コムスのリコールについて

届出番号5848
リコール開始日7月15日

平成24年から令和7年に生産したコムスの一部車両につきまして、令和8年7月15日に下記内容のリコールを国土交通省へ届け出しました。

改善箇所説明図①

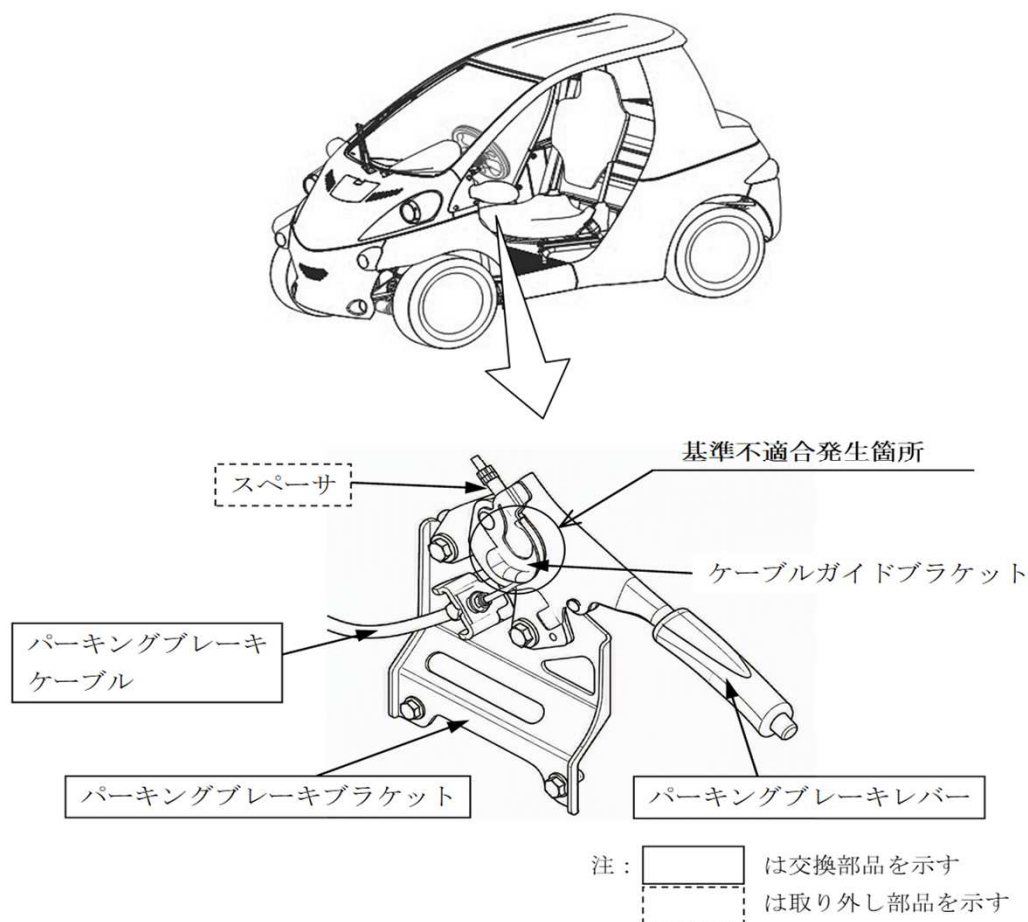
パーキングブレーキレバーにおいて、ポールの製造管理が不十分なため、硬度が不足しているものがあり、レバーに強い衝撃が加わるとポールの先端が破損することがあります。そのままの状態で使用を継続すると、ポールが摩耗し、レバーを引き上げても保持できなくなることがあります。最悪の場合、パーキングブレーキが効かなくなり、車両が動き出すおそれがあります。

全車両、パーキングブレーキレバーを良品と交換し、パーキングブレーキケーブルおよびパーキングブレーキブラケットを新品と交換します。なお、当該ケーブルにスペーサが取り付けられているものは、スペーサを取り外します。
